Verslag 18.1438-13

Renovatie voorgevel
Koning Ridderdijk 40
8434 Westende (BE)
Nummer: 18.1438-13
Datum: 21 juni 2024 10:00

Verslag van werfvergadering 14/06 + 21/06 + plaatsbezoeken

• **Dakterrassen voorgevel bestaande gevelementen [1.14]**

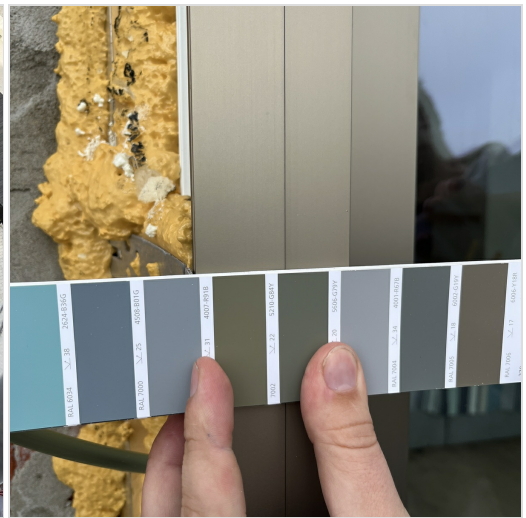
Eindschermen te plaatsen:

- kant Nieuwpoort (lxh) = 3 m x 0,6 m
- kant Middelkerke (lxh) = 3,8 m x 0,6 m

eindscherm kant nieuwpoot (3m lengte, hoogte 60 cm)

eindscherm kant middelkerke (3,80 m lengte en 60 cm hoogte)

weggenomen glas i.f.v. werken zijgevel

• **Blinde zijgevel
hoofddak [2.4]**

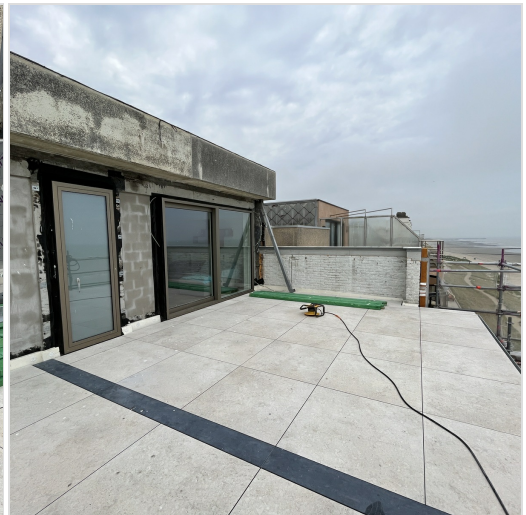
Uitvoeren randaansluitingen (zie rode markering) cf. besprekingen tijdens werfvergadering:

Cf. besprekingen ter plaatse tijdens de werfvergadering --> dekten laten retourneren t.h.v. buurgebouw kant Nieuwpoort, zie rode markeringspijl

randaansluitingen onafhankelijk maken van achtergevel

randaansluiting voorgevel en blinde zijgevel

plaatsen profiel op deksteen om dichting op te verkleven/bevestigen

• **draagstructuur en gevelafwerking dekton [12.1]**

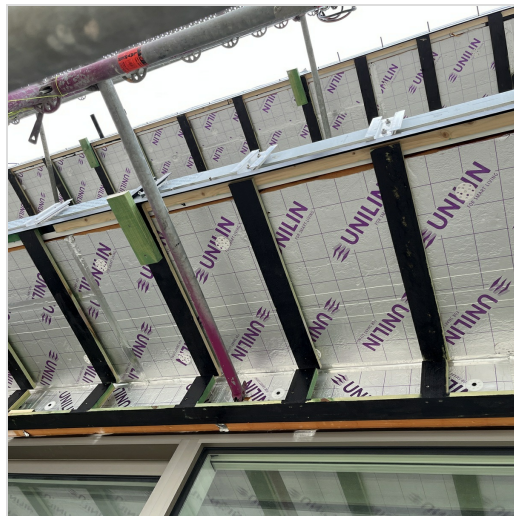
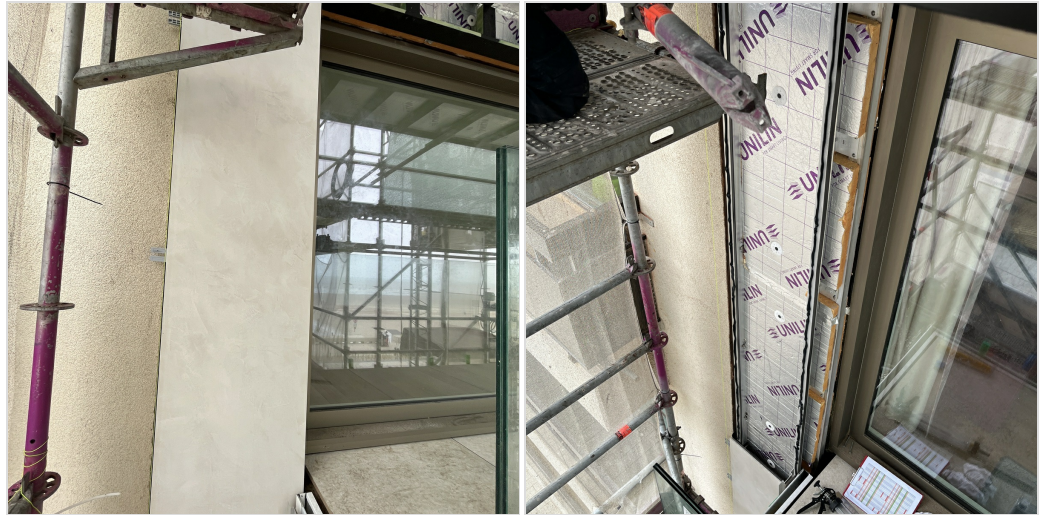
plaatsen aluminium en houten draagstructuur dekton: afgrond
vernissen houten draagstructuur (voorbehandeling verlijmen): in uitvoering

vernissen houten draagstructuur

- **beslissingen AV 16.09.23 [5.2]**

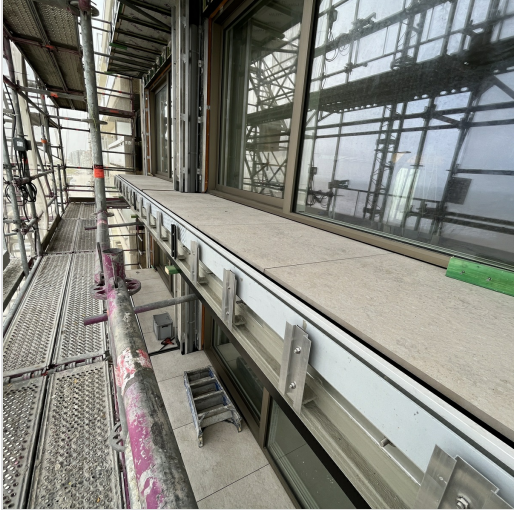
Gevelaanpak dakterras V11 analoog aan voorgevel (isolatie + dekton)

Blinde zijgevel V11 (stuk gevel met leien) isoleren + nieuwe leien

Alle ramen, **m.u.v. het gelijkvloers en app 1002 dakterras V11** (kant Middelkerke), worden vervangen

Penant van ca. 40 cm t.o.v. gevel in geprofileerde aluminiumbekleding

Verlaagd tussenscherm in geklemd glas
